本原浜岡発第 106 号

令和 5 年 3 月 13 日

浜岡原子力発電所 1 号原子炉
廃止措置計画変更認可申請書

四 変更の内容

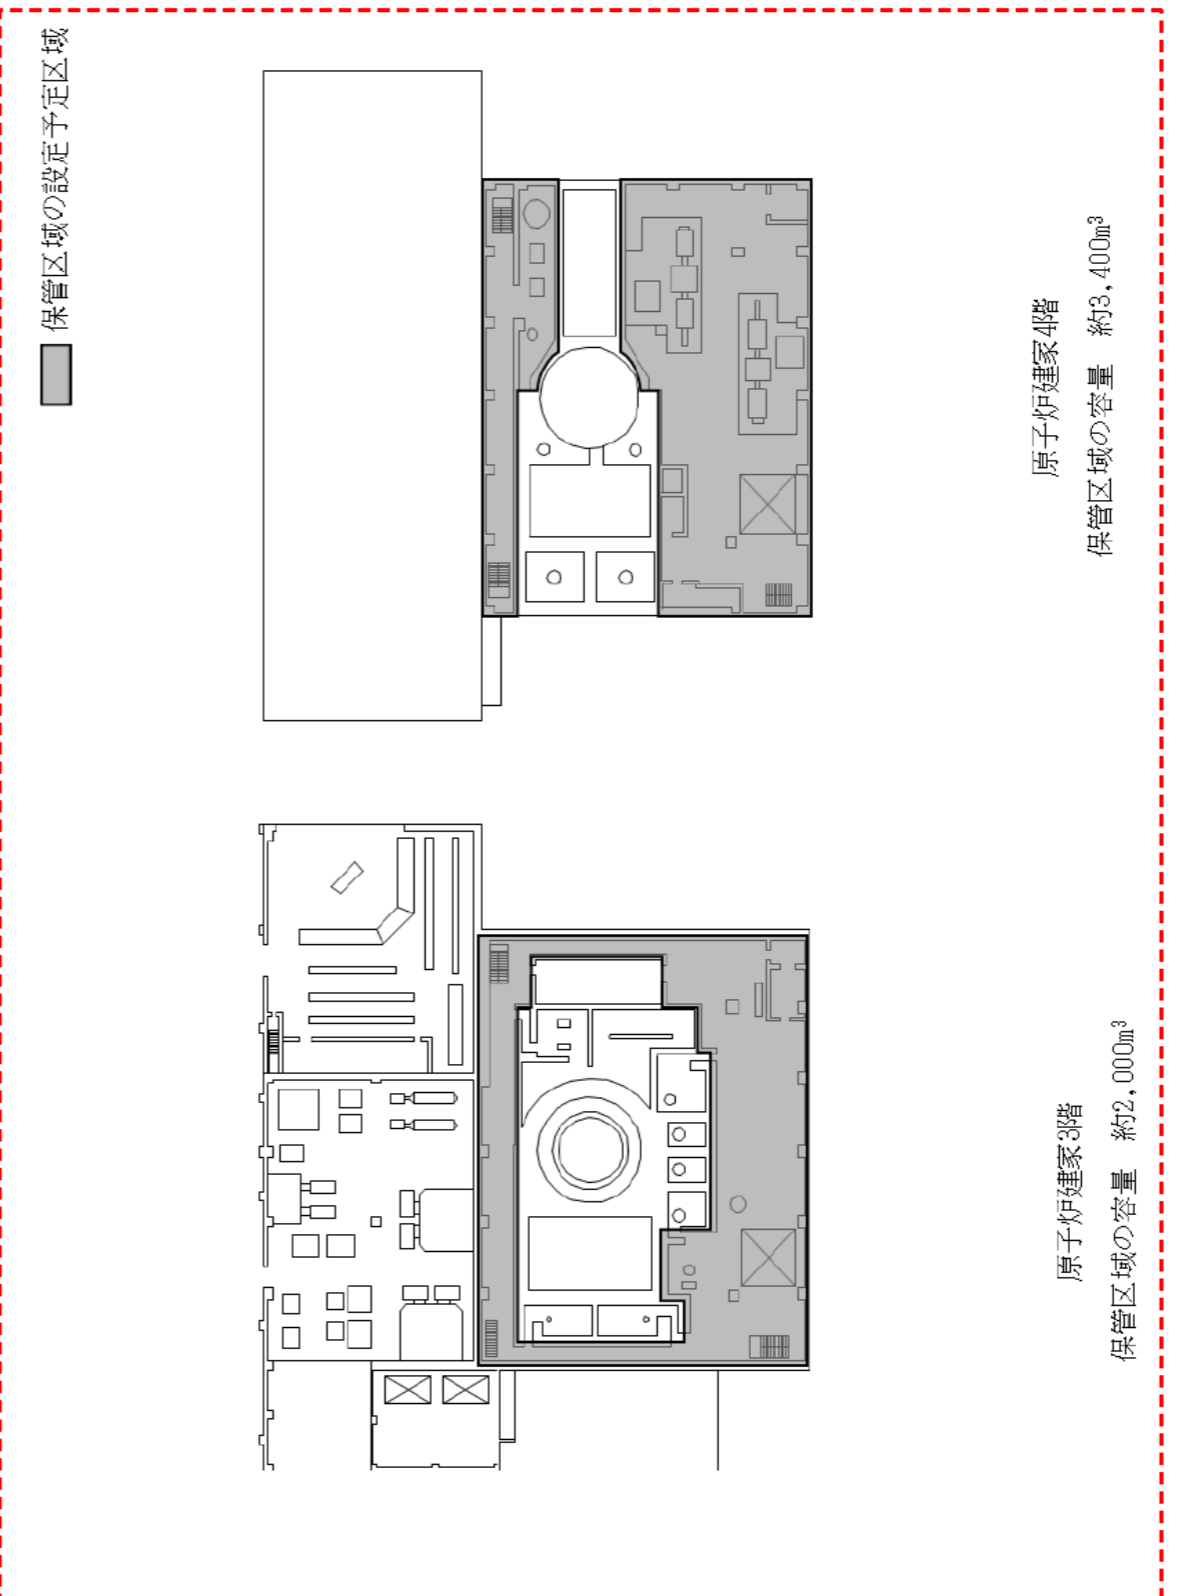
変更前	変更後	理由
<div data-bbox="192 325 1216 1953" style="border: 1px dashed red; padding: 10px;"> <div data-bbox="192 346 341 766" style="display: flex; flex-direction: column; gap: 5px;"> <div style="display: flex; align-items: center;"> <div style="width: 15px; height: 15px; border: 1px solid black; background: repeating-linear-gradient(45deg, transparent, transparent 2px, black 2px, black 4px);"></div> 管理区域 </div> <div style="display: flex; align-items: center;"> <div style="width: 15px; height: 15px; border: 1px solid black; background: repeating-linear-gradient(-45deg, transparent, transparent 2px, black 2px, black 4px);"></div> 汚染のおそれのない管理区域 </div> <div style="display: flex; align-items: center;"> <div style="width: 15px; height: 15px; border: 1px solid black; background: repeating-linear-gradient(-45deg, transparent, transparent 2px, black 2px, black 4px);"></div> 保管区域の設定予定区域 </div> </div> <div data-bbox="460 525 1038 1113" style="text-align: center;"> <p>原子炉建家地下1階</p> </div> <div data-bbox="474 1197 1038 1764" style="text-align: center;"> <p>原子炉建家地下2階</p> </div> <div data-bbox="1142 1260 1202 1617" style="text-align: center;"> <p>保管区域の容量 約 3,200m³</p> </div> </div> <div data-bbox="445 1858 1068 1953" style="text-align: center;"> <p>図 10-7(1) 保管区域の設定予定区域図 (1号炉原子炉建家地下2階, 地下1階)</p> </div>	<div data-bbox="1409 315 2507 1953" style="border: 1px dashed red; padding: 10px;"> <div data-bbox="1439 336 1484 693" style="display: flex; align-items: center;"> <div style="width: 15px; height: 15px; background-color: gray; margin-right: 5px;"></div> 保管区域の設定予定区域 </div> <div data-bbox="1602 430 2196 1018" style="text-align: center;"> <p>原子炉建家地下1階</p> </div> <div data-bbox="2418 577 2478 913" style="text-align: center;"> <p>保管区域の容量 約5,900m³</p> </div> <div data-bbox="1602 1144 2196 1732" style="text-align: center;"> <p>原子炉建家地下2階</p> </div> <div data-bbox="2418 1270 2478 1606" style="text-align: center;"> <p>保管区域の容量 約9,400m³</p> </div> </div> <div data-bbox="1558 1837 2211 1932" style="text-align: center;"> <p>図 10-7(1) 保管区域の設定予定区域図 (1号炉原子炉建家地下2階, 地下1階)</p> </div>	<ul style="list-style-type: none"> ・原子炉領域周辺設備の解体撤去計画の変更 (保管区域の設定予定区域の追加) ・記載の適正化 (記載の明確化)

浜岡原子力発電所 1号原子炉廃止措置計画認可申請書変更前後比較表【本文十】

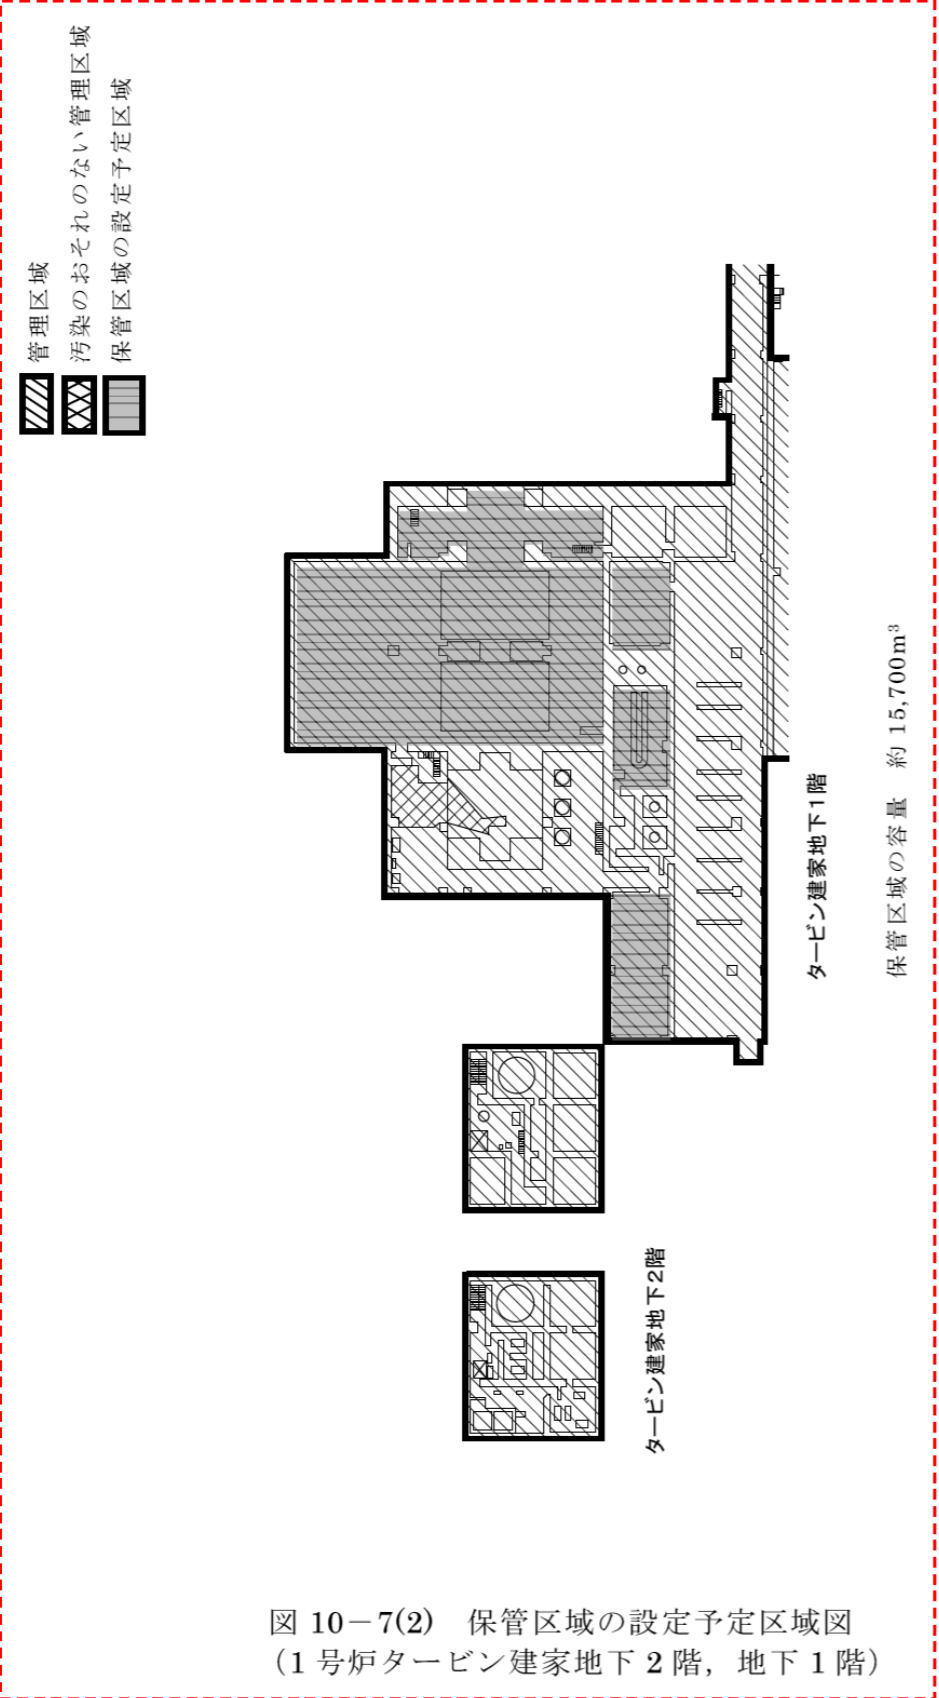
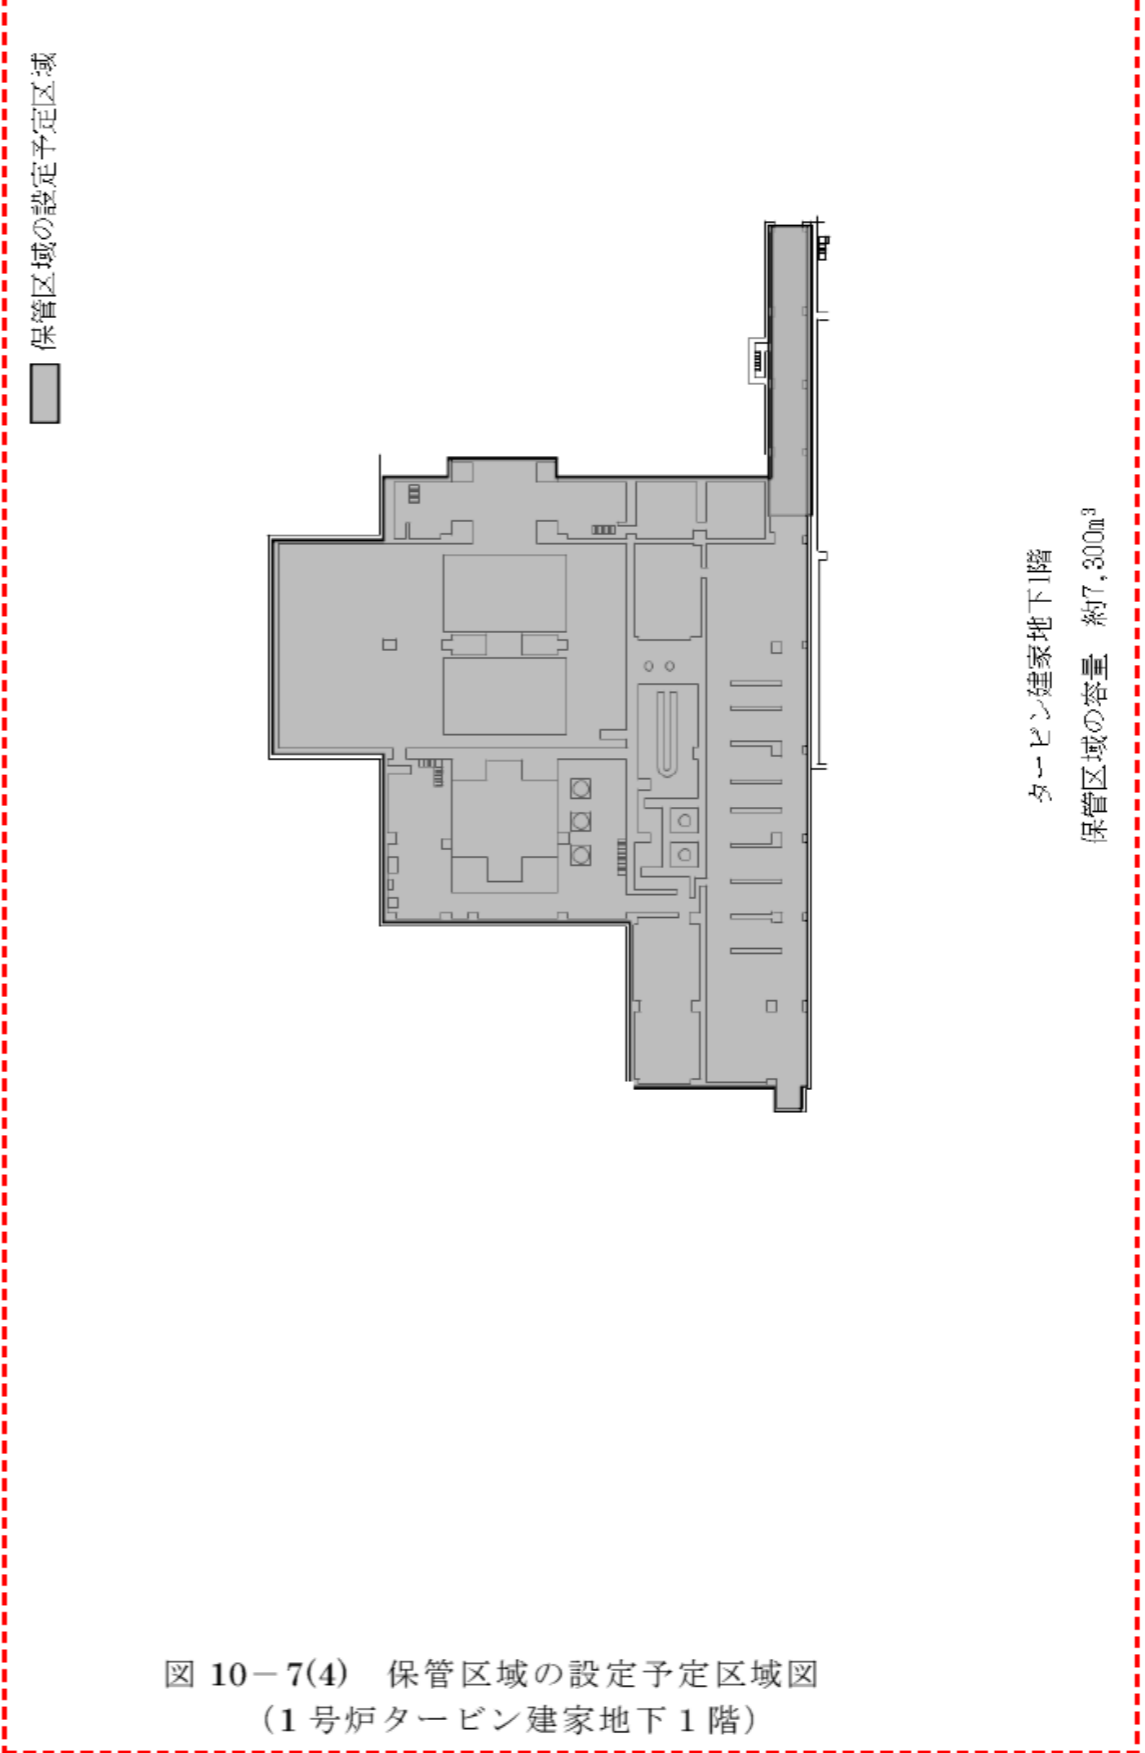
変 更 前	変 更 後	理 由
	<div style="border: 2px dashed red; padding: 10px;"> <p style="text-align: center;">保管区域の設定予定区域</p>  <p style="text-align: right;">原子炉建家2階 保管区域の容量 約4,100m³</p>  <p style="text-align: right;">原子炉建家1階 保管区域の容量 約10,700m³</p> <p style="text-align: center;">図 10-7(2) 保管区域の設定予定区域図 (1号炉原子炉建家1階, 2階)</p> </div>	<ul style="list-style-type: none"> 原子炉領域周辺設備の解体撤去計画の変更 (保管区域の設定予定区域の追加)

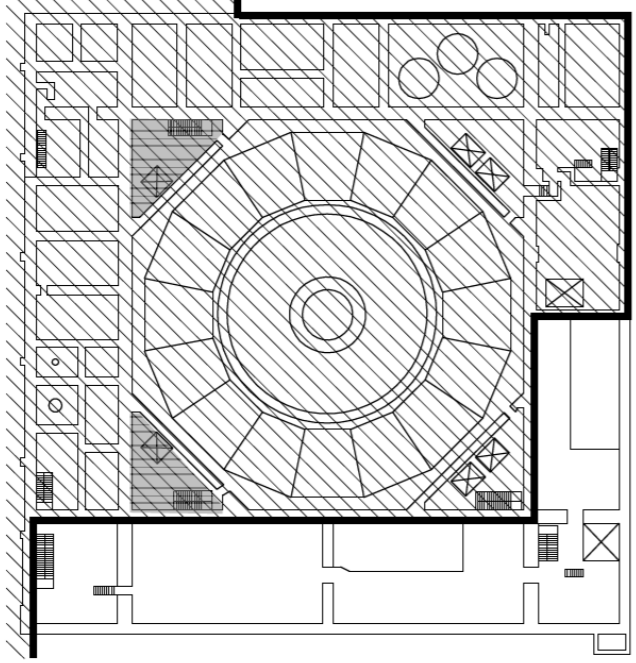
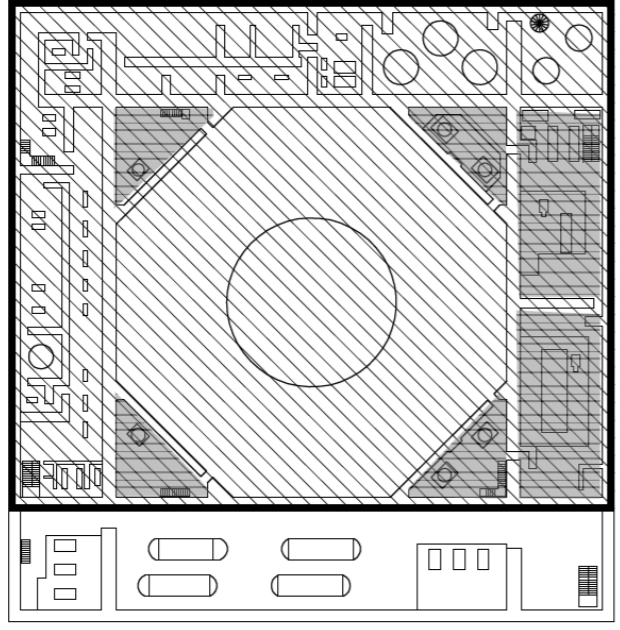
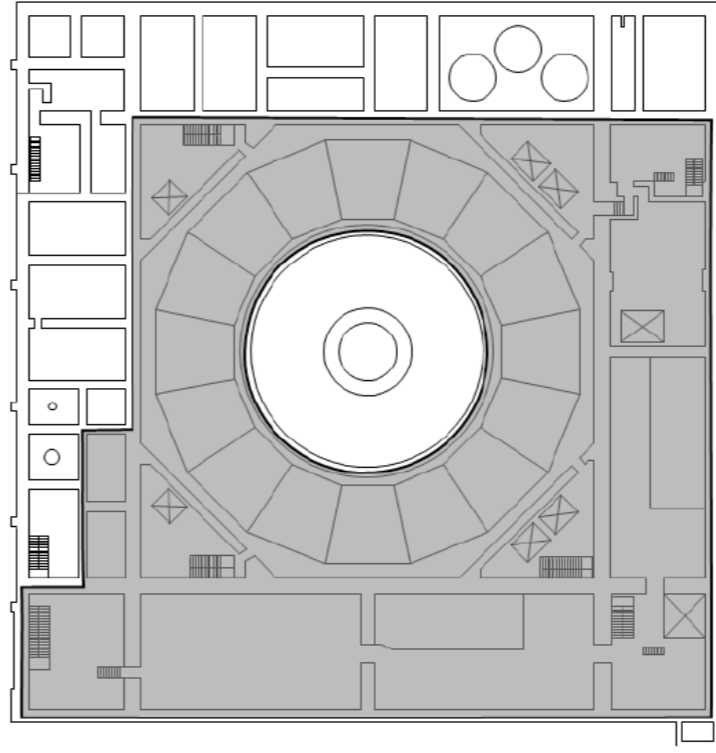
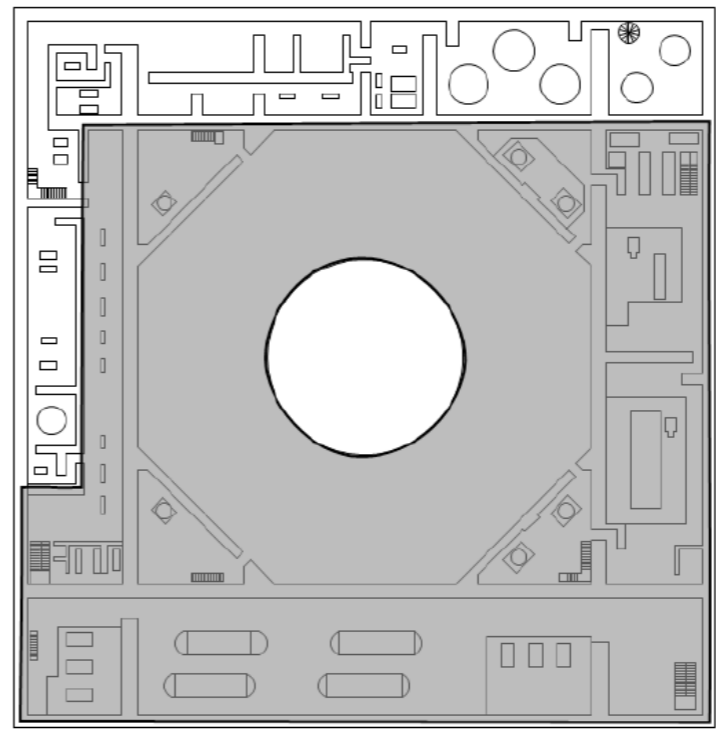
変更前	変更後	理由
 <p>管理区域 汚染のおそれのない管理区域 保管区域の設定予定区域</p> <p>タービン建家地下1階 保管区域の容量 約 15,700m³</p> <p>タービン建家地下2階</p> <p>図 10-7(2) 保管区域の設定予定区域図 (1号炉タービン建家地下2階, 地下1階)</p>	 <p>保管区域の設定予定区域</p> <p>タービン建家地下1階 保管区域の容量 約 7,300m³</p> <p>図 10-7(4) 保管区域の設定予定区域図 (1号炉タービン建家地下1階)</p>	<ul style="list-style-type: none"> 原子炉領域周辺設備の解体撤去計画の変更 (保管区域の設定予定区域の追加) 記載の適正化 (記載の明確化)

変更前	変更後	理由
 <p>管理区域 汚染のおそれのない管理区域 保管区域の設定予定区域</p> <p>タービン建家中2階</p> <p>タービン建家1階</p> <p>保管区域の容量 約3,600m³</p> <p>図 10-7(3) 保管区域の設定予定区域図 (1号炉タービン建家1階, 中2階)</p>	 <p>保管区域の設定予定区域</p> <p>タービン建家1階</p> <p>保管区域の容量 約13,100m³</p> <p>図 10-7(5) 保管区域の設定予定区域図 (1号炉タービン建家1階)</p>	<ul style="list-style-type: none"> 原子炉領域周辺設備の解体撤去計画の変更 (保管区域の設定予定区域の追加) 記載の適正化 (記載の明確化)

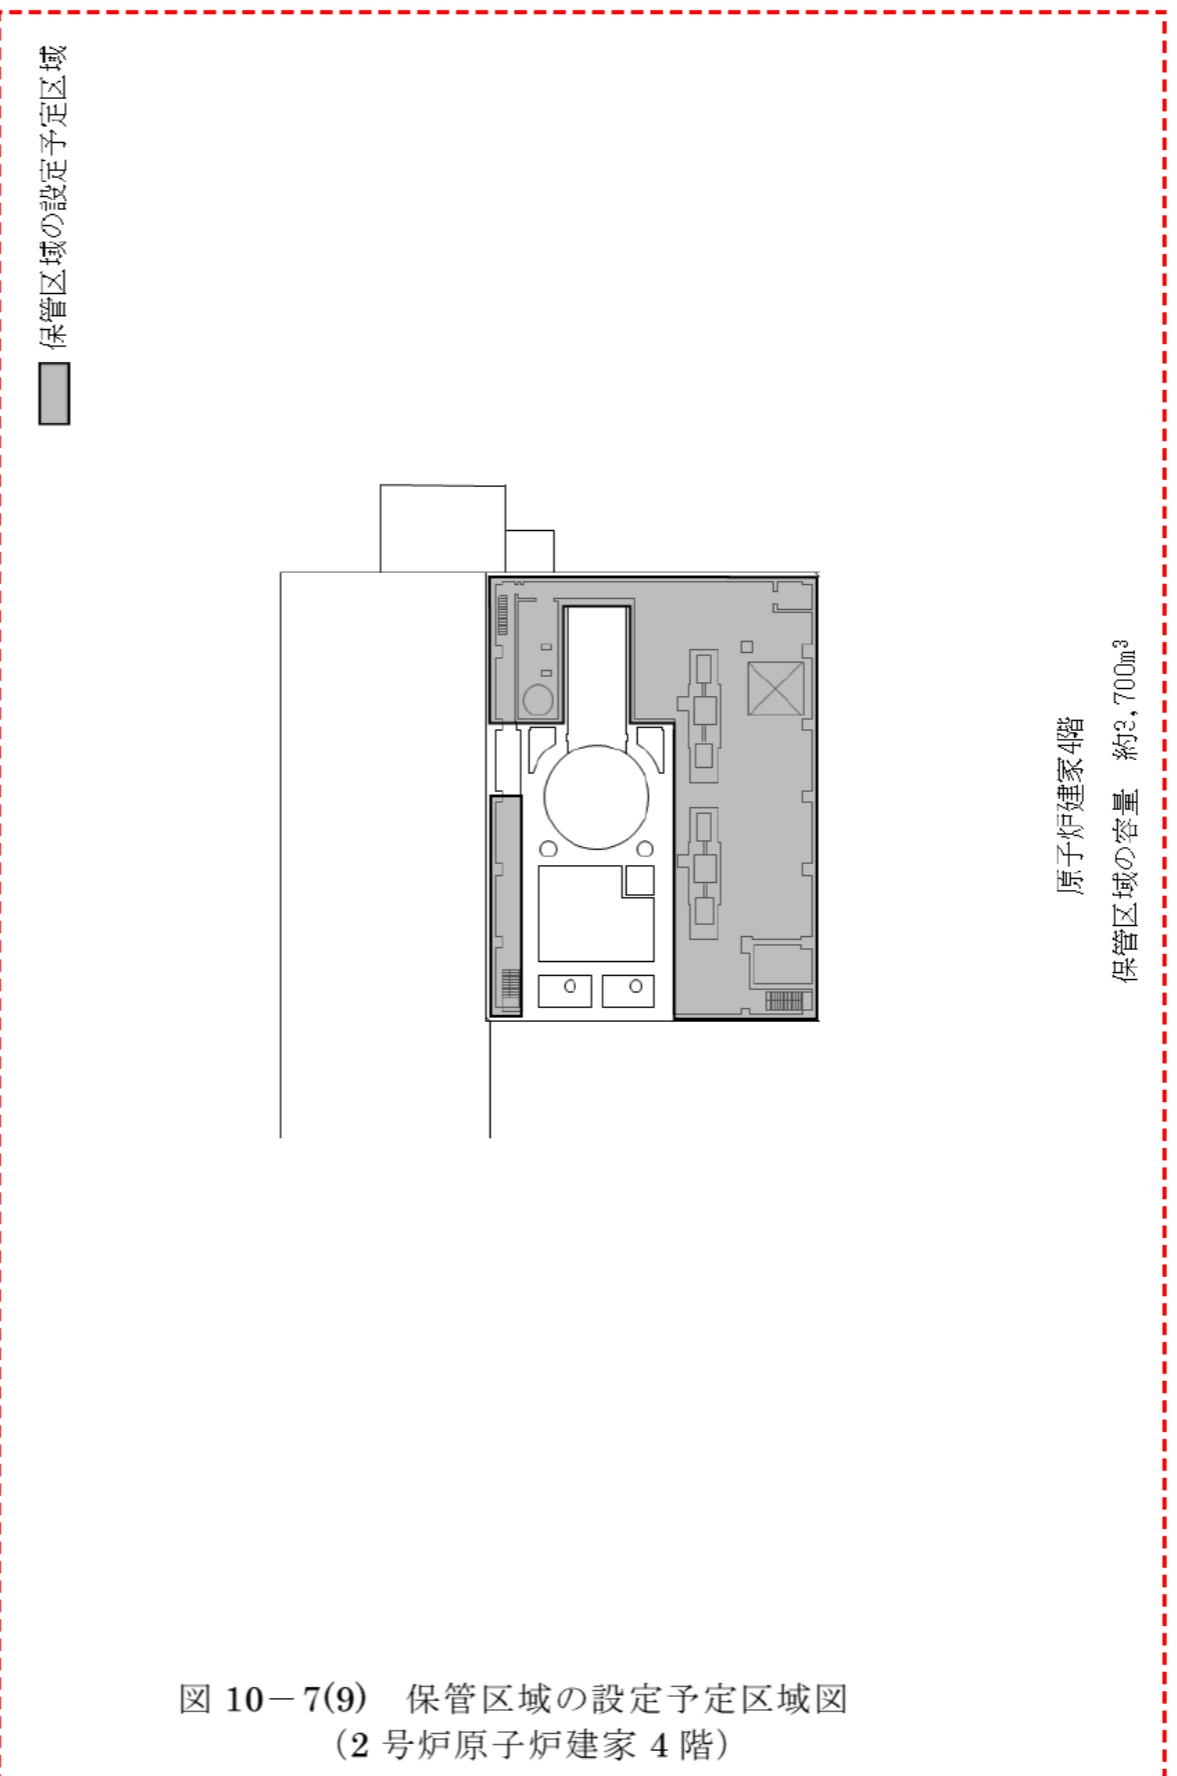
変更前	変更後	理由
<div data-bbox="261 346 379 724" style="border: 1px dashed red; padding: 5px;"> <p>管理区域 汚染のおそれのない管理区域 保管区域の設定予定区域</p>  </div> <div data-bbox="415 483 1009 1102">  <p>原子炉建屋地下1階 保管区域の容量 約 200m³</p> </div> <div data-bbox="430 1165 1009 1753">  <p>原子炉建屋地下2階 保管区域の容量 約 3,700m³</p> </div> <div data-bbox="504 1795 1068 1869"> <p>図 10-7(5) 保管区域の設定予定区域図 (2号炉原子炉建家地下2階, 地下1階)</p> </div>	<div data-bbox="1424 325 1484 693" style="border: 1px dashed red; padding: 5px;"> <p>保管区域の設定予定区域</p>  </div> <div data-bbox="1602 315 2270 1018">  <p>原子炉建家地下1階 保管区域の容量 約 7,000m³</p> </div> <div data-bbox="1602 1102 2270 1785">  <p>原子炉建家地下2階 保管区域の容量 約 15,000m³</p> </div> <div data-bbox="1558 1848 2211 1932"> <p>図 10-7(7) 保管区域の設定予定区域図 (2号炉原子炉建家地下2階, 地下1階)</p> </div>	<ul style="list-style-type: none"> ・原子炉領域周辺設備の解体撤去計画の変更 (保管区域の設定予定区域の追加) ・記載の適正化 (記載の明確化)
